「豊野浄水場浄水施設耐震改良工事（その3）」

1 設計図書の一部に表記誤りがありました。下記正誤表をご確認ください。

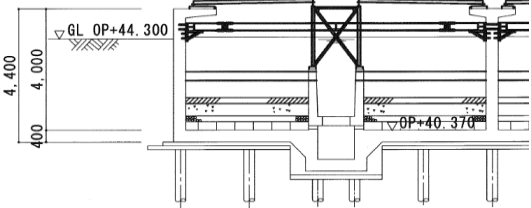
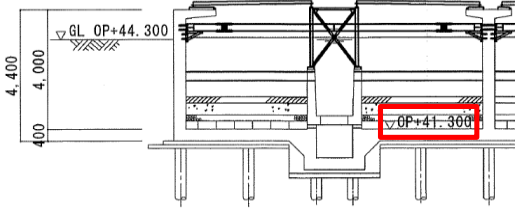
訂正箇所	誤	正
<p>図面 枚数番号 C-66 葉の内 C-4 急速ろ過池補強断面図 左上A-A断面図 急速ろ過池底板高さについて</p>		
<p>図面 枚数番号 C-66 葉の内 C-4 急速ろ過池補強断面図 左下B-B断面図 急速ろ過池底板高さについて</p>		
<p>図面 枚数番号 C-66 葉の内 C-7 急速ろ過池劣化補修工図 (2) 左上A-A断面図 急速ろ過池底板高さについて</p>		
<p>図面 枚数番号 C-66 葉の内 C-7 急速ろ過池劣化補修工図 (2) 左下B-B断面図 急速ろ過池底板高さについて</p>
